Kompleksas: TRANSPORTO PASKIRTIES PASTATO (7.6), ORO UOSTO TERMINALO, KAUNO R. SAV.
KARMĖLAVOS MSTL. ORO UOSTO G. 4, REKONSTRUKCIJOS PROJEKTAS

Pranešimas Nr. 125

DĖL GAISRINIŲ ČIAUPŲ SPINTŲ APDAILOS SPRENDINIŲ PATIKSLINIMO

DĖL 109...115 PATALPŲ ŠILDYMO IR VĖSINIMO SISTEMŲ SPRENDINIŲ PATIKISLINIMO

BYLOS ŽYMUO: 0403-1-TP-ŠVOK

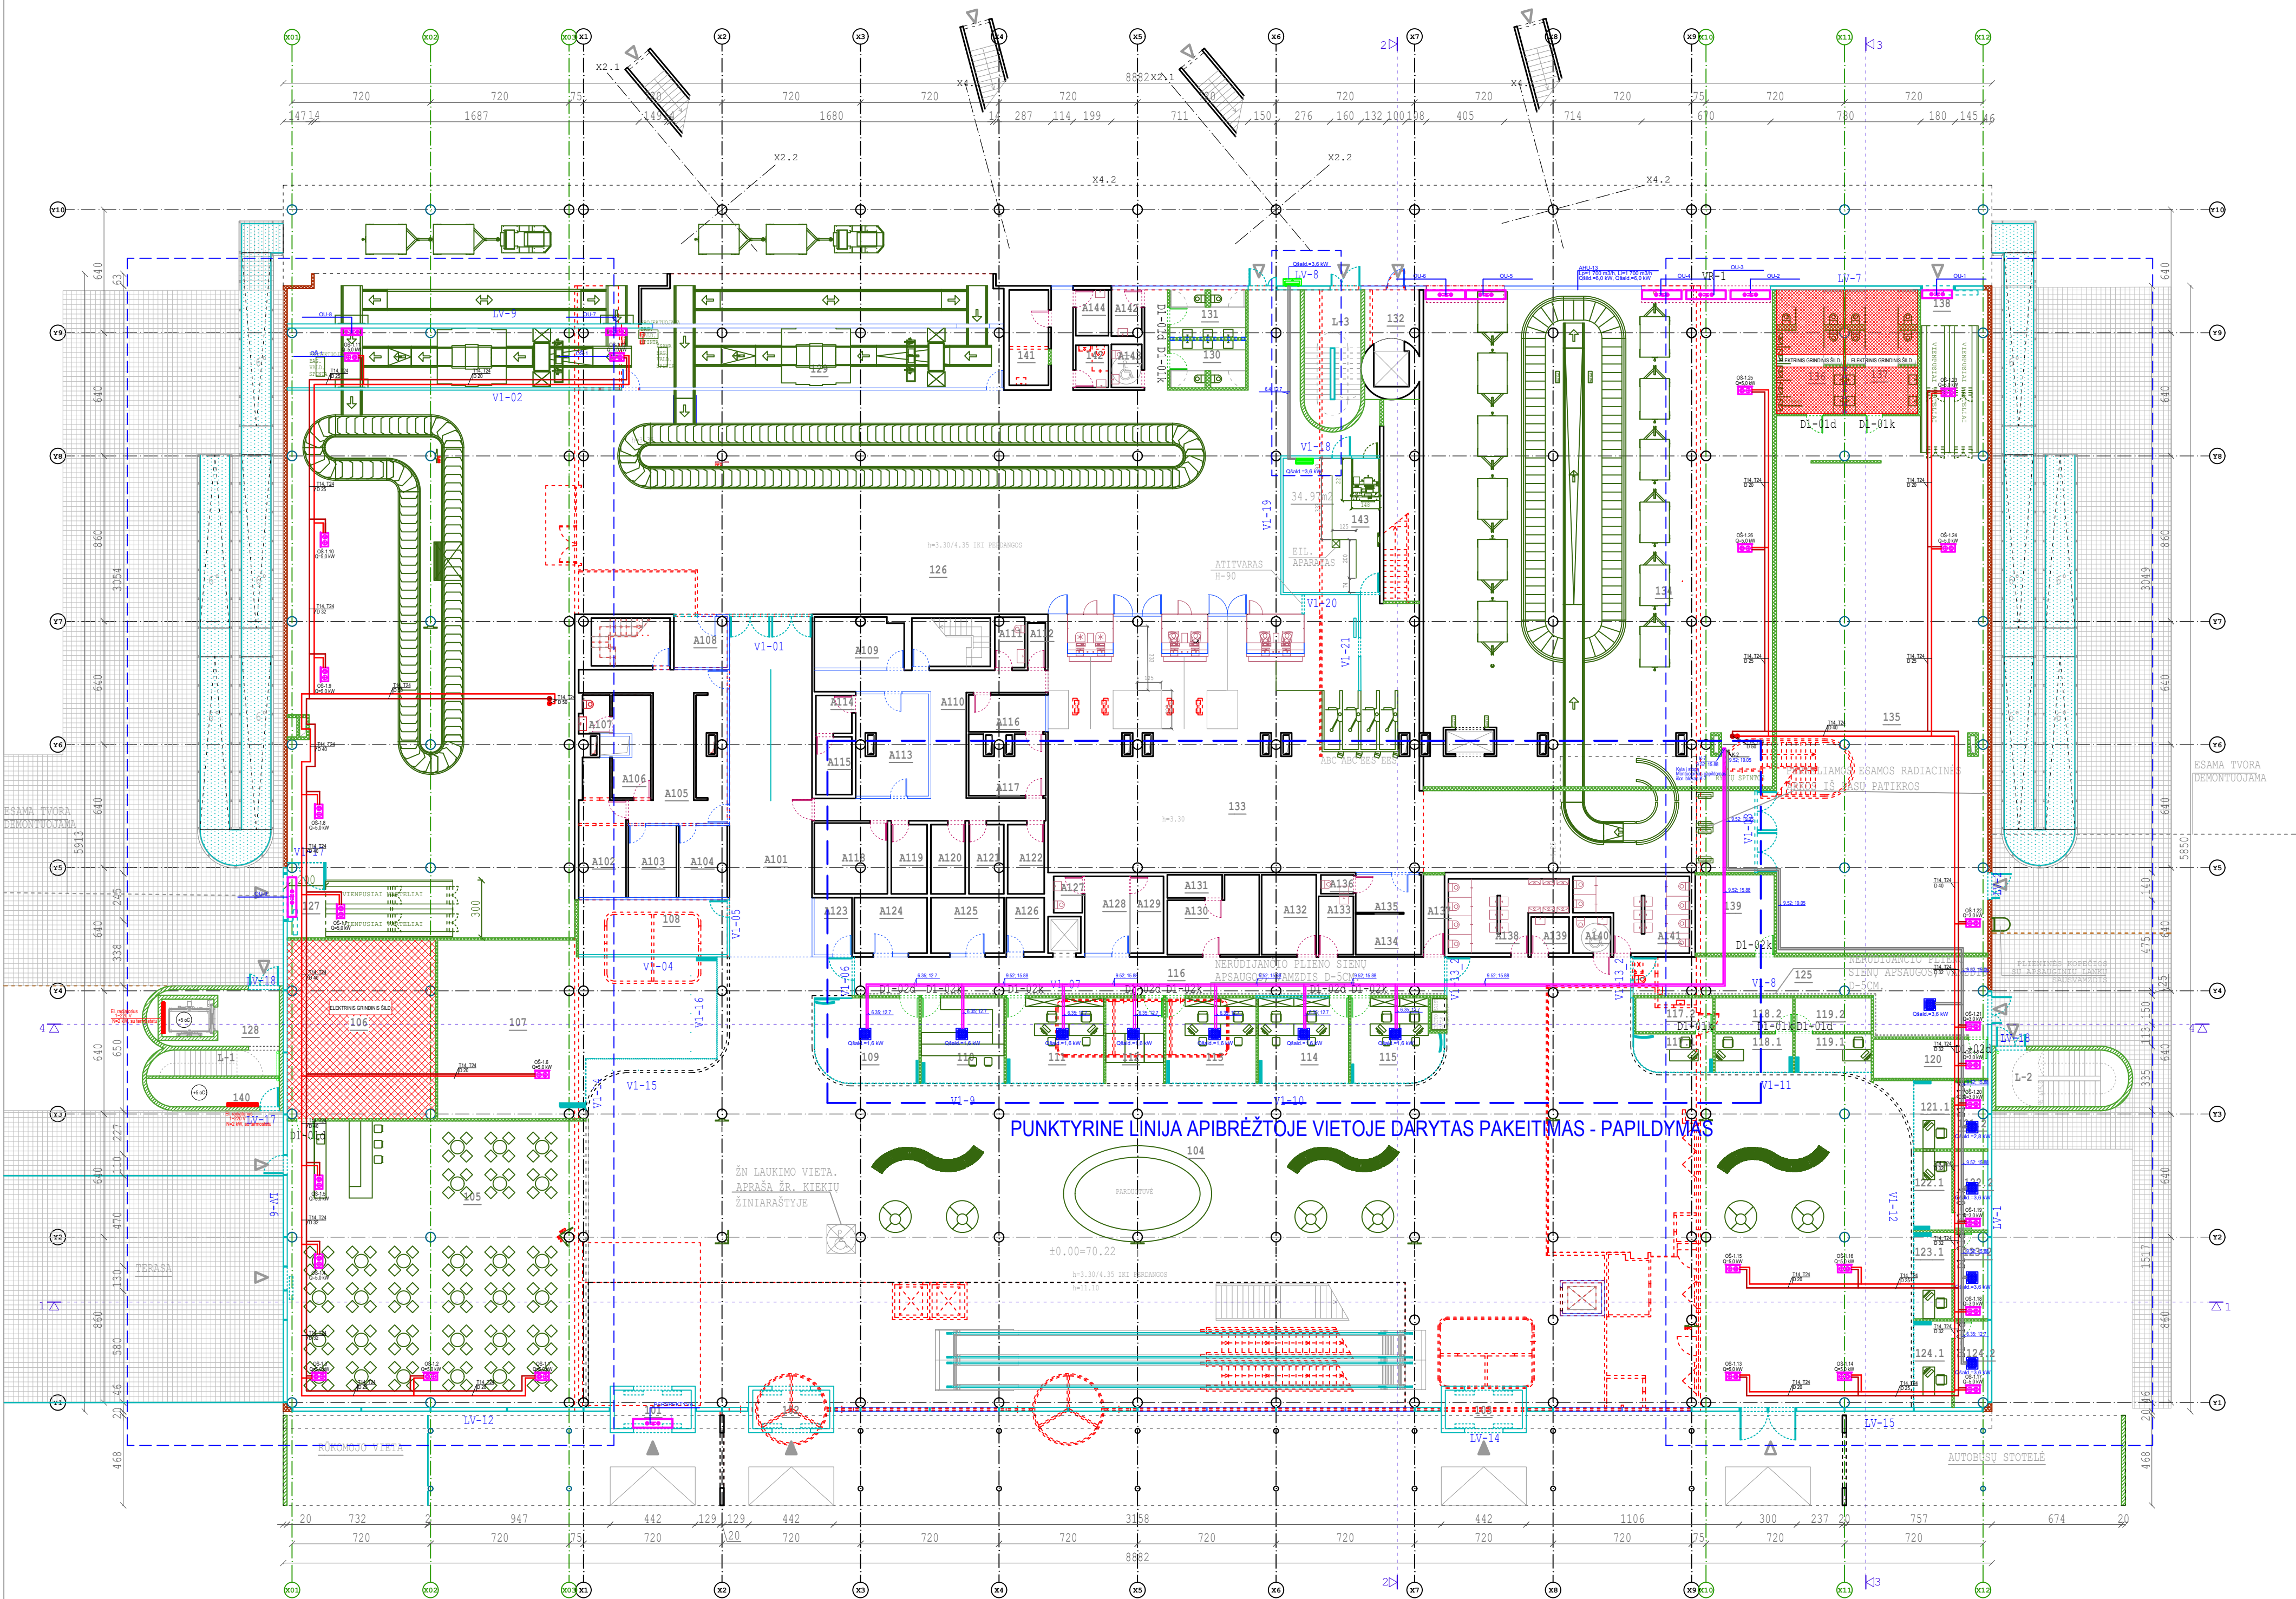
Rengiant techninį projektą projektuotojas vertino, kad 109..115 patalpos nėra atskirtos nuo bendros 104 salės ir sudaro bendrą tūrį. Todėl 109...115 patalpų vėdinimas ir vėsinimas buvo paliktas, kaip bendros 104 salės vėdinimo ir vėsinimo sistemos dalis. Statybos metu paaiškėjo, kad šių patalpų sienos montuojamos iki lubų ir sudaro atskiras patalpas, atskirtas nuo 104 salės vėdinimo ir vėsinimo sistemų. Atitinkamai atsirado poreikis numatyti papildomus vėdinimo ir vėsinimo sprendiniu 109...115 patalpoms.

Remiantis Statytojo pateiktu 2007 metų projekto 1 aukšto planas su vėdinimo ortakių išdėstymu, brėž. 0403-1-TP-ŠV-5, esama RS-1 vėdinimo sistema, kuri aptarnauja 104 salę, padaryti oro tiekimo ir ištraukimo ortakių pakeitimai, numatant 109....115 patalpų vėdinimą. Esamoje oro tiekimo sistemoje dalis oro padavimo difuzorių demontuojami ir sumontuojami 109....115 patalpose. Demontuojamose difuzorių vietose ortakiai turi būti užaklinti. Naujose vietose montuojamiems difuzoriams numatyti reguliavimo sklendės. Esamos RS-1 vėdinimo sistemos, aptarnaujančios 104 salę oro ištraukimo ortakis randasi 116 koridoriuje. Nuo esamo oro ištraukimo ortakio daromos atšakos į 109....115 patalpas. Naujai formuojamose patalpose oro šalinimui numatomi oro ištraukimo difuzoriai su reguliavimo sklendėmis.

109...115 patalpoms suprojektuota atskira VRV (VRF) oro kondicionavimo sistema K-7. Patalpose numatyti kasetinio tipo oro kondicionieriai. Išorinis K-7 sistemos įrenginys montuojamas ant pastato stogo. K-7 oro kondicionavimo sistemai montuojami variniai vamzdžiai su gamykline antikondensacine izoliacija. Lauke montuojamam išoriniam įrenginiui numatytas montažinis rėmą. Atsižvelgiant į sutarties konkrečių sąlygų 13.1 punkto penktą dalį – kyla būtinybė koreguoti žiniaraštį.

Iš užsakovo buvo gautas 2007 metų projekto 1 aukšto planas su vėdinimo ortakių išdėstymu, brėž. 0403-1-TP-ŠV-5. Remiantis esama RS-1 vėdinimo sistema, kuri aptarnauja 104 salę, daryti oro tiekimo ir ištraukimo ortakių pakeitimai, numatant 109....115 patalpų vėdinimą.

Esamoje oro tiekimo sistemoje dalis oro padavimo difuzorių demontuojami ir sumontuojami 109....115 patalpose. Demontuojamose difuzorių vietose ortakiai turi būti užaklinti. Naujose vietose montuojamiems difuzoriams numatyti reguliavimo sklendės.

Esamos RS-1 vėdinimo sistemos, aptarnaujančios 104 salę oro ištraukimo ortakis randasi 116 koridoriuje. Nuo esamo oro ištraukimo ortakio daromos atšakos į 109....115 patalpas. Naujai formuojamose patalpose oro šalinimui numatomi oro ištraukimo difuzoriai su reguliavimo sklendėmis. Sumontavus ortakius 109....115 patalpose, atlikti oro kiekių matavimo ir balansavimo darbus.

109...115 patalpoms projektuojama atskira VRV (VRF) oro kondicionavimo sistema K-7. Patalpose numatyti kasetinio tipo oro kondicionieriai. Išorinis K-7 sistemos įrenginys montuojamas ant pastato stogo.

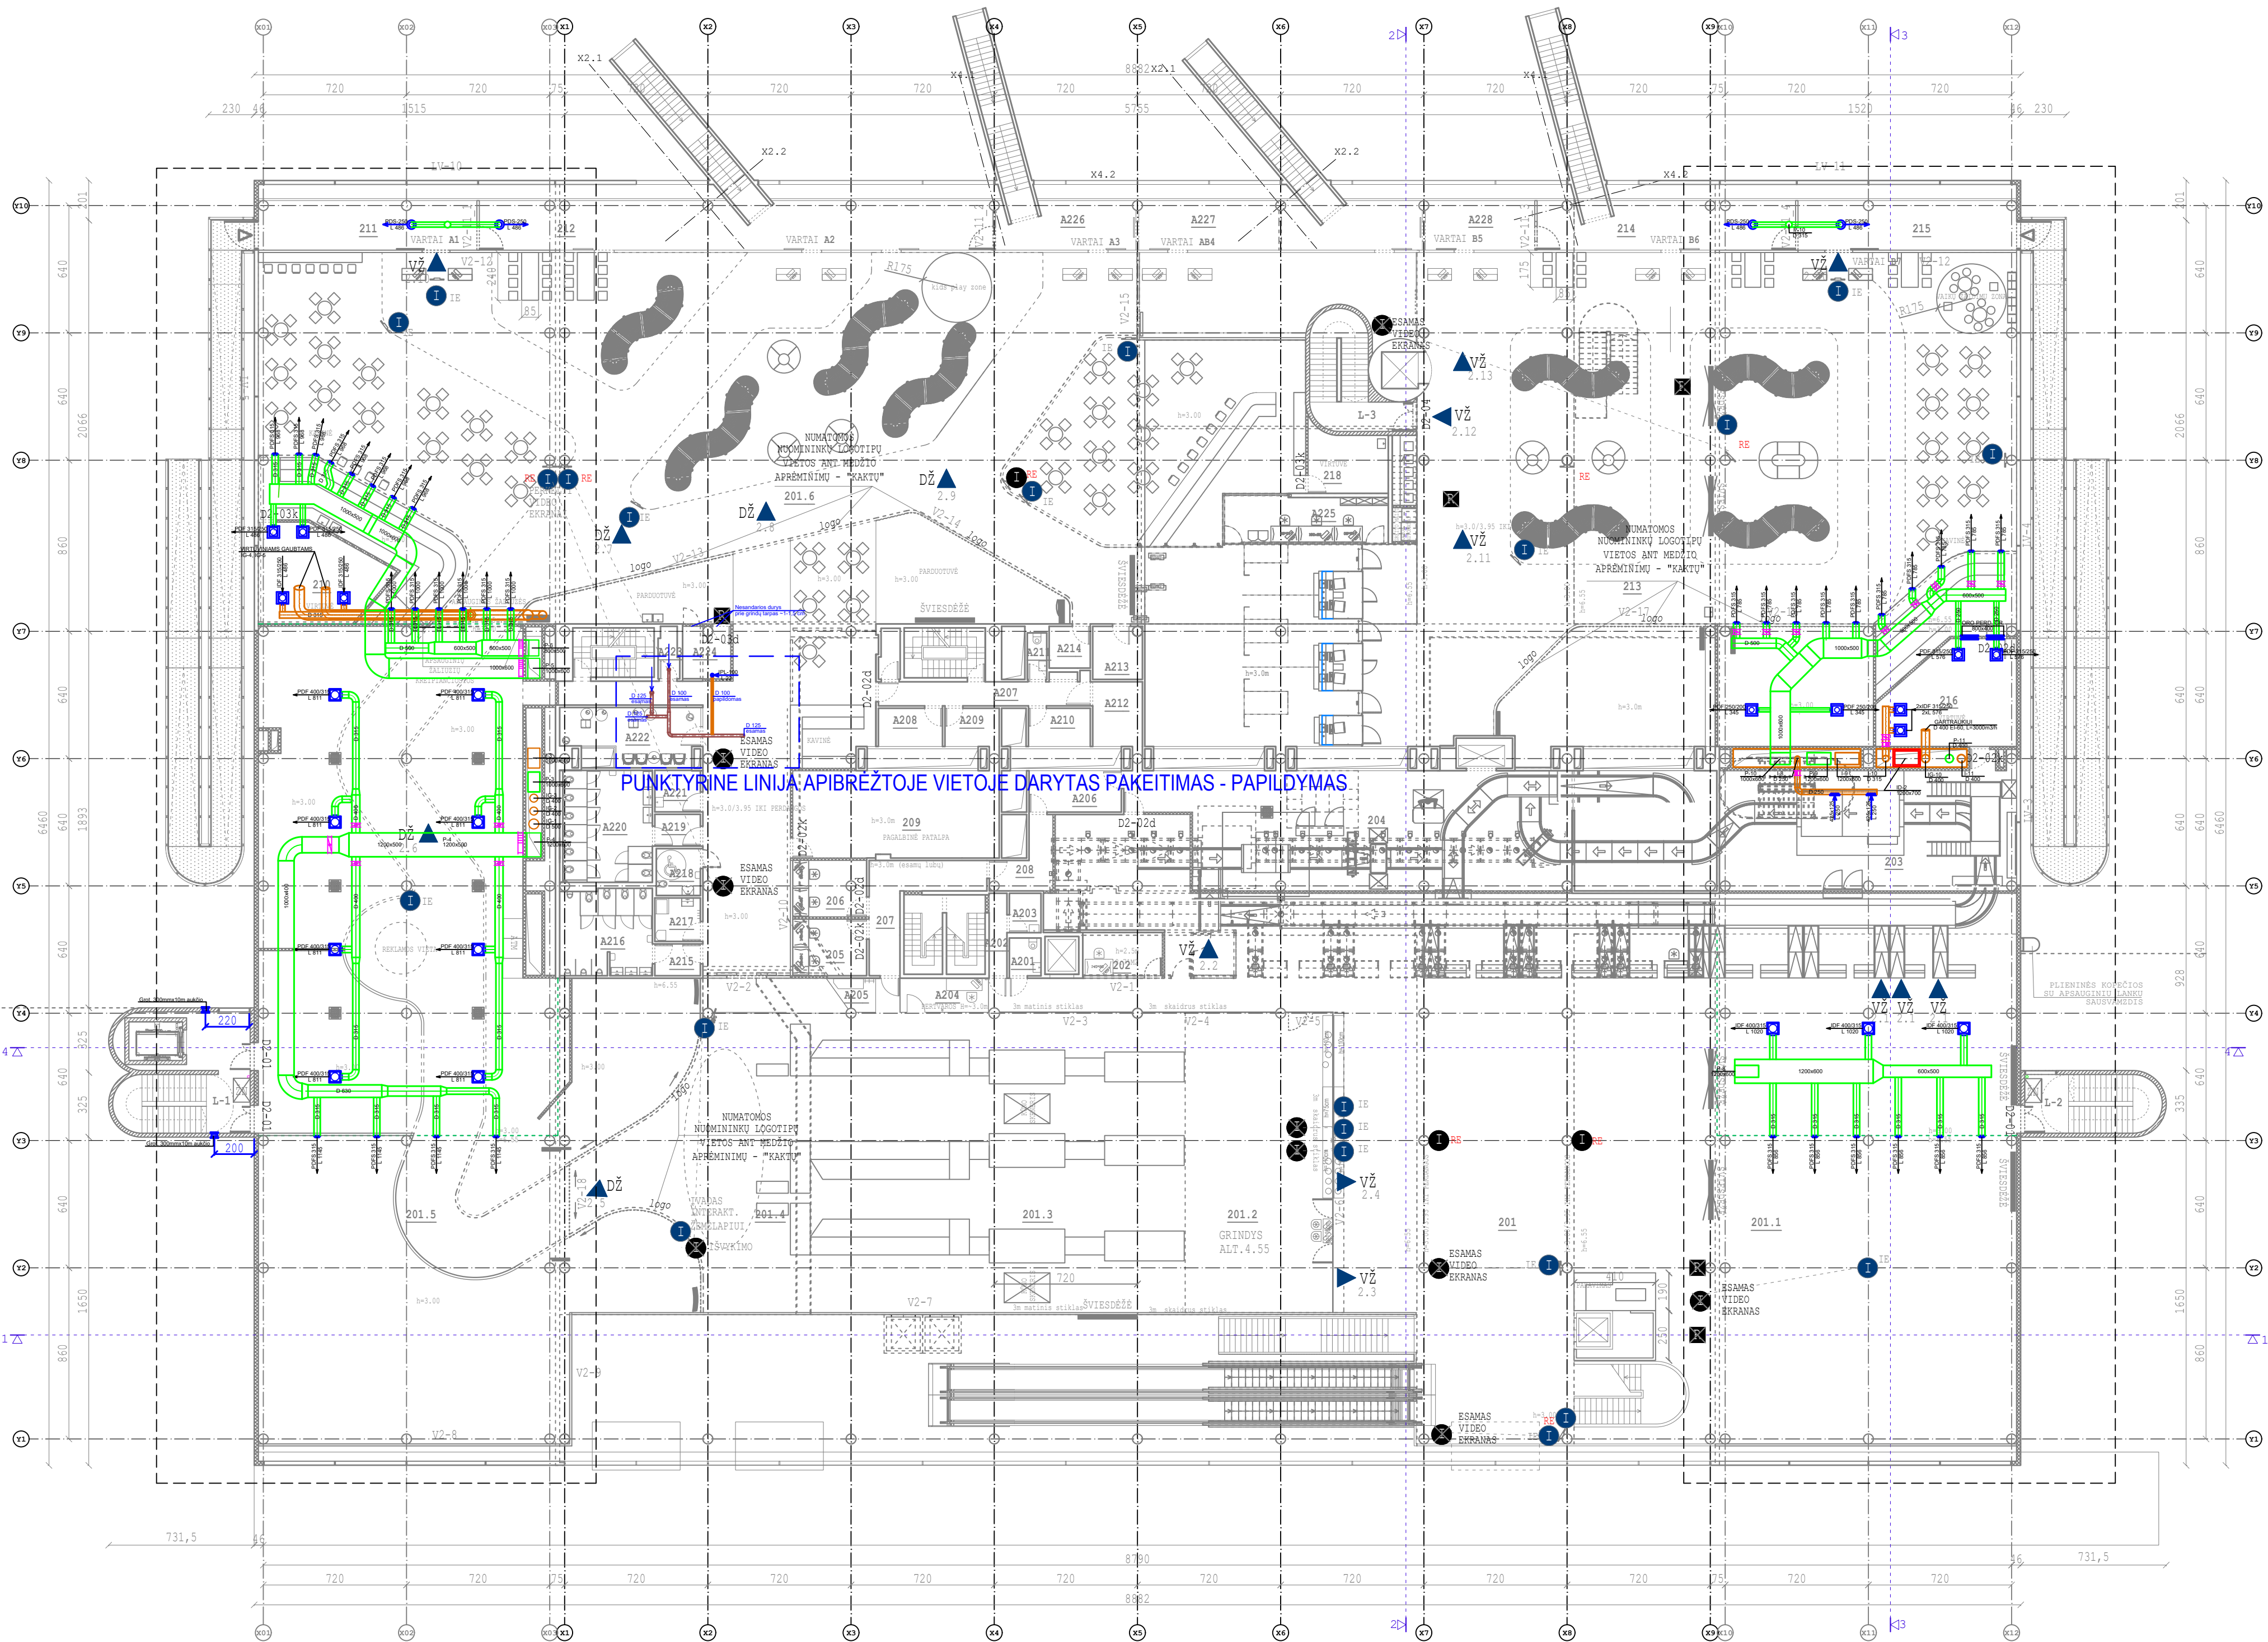
2 aukšto patalpoje A224 reikia sumontuoti oro ištraukimą, numatant oro ištraukimo plafoną D 100 ir prijungiant prie šalia esamos oro ištraukimo sistemos.

2 aukšto patalpoje A224 sumontuoti oro ištraukimą, numatant oro ištraukimo plafoną D 100 ir prijungiant prie šalia esamos oro ištraukimo sistemos (žiūr. B-06)
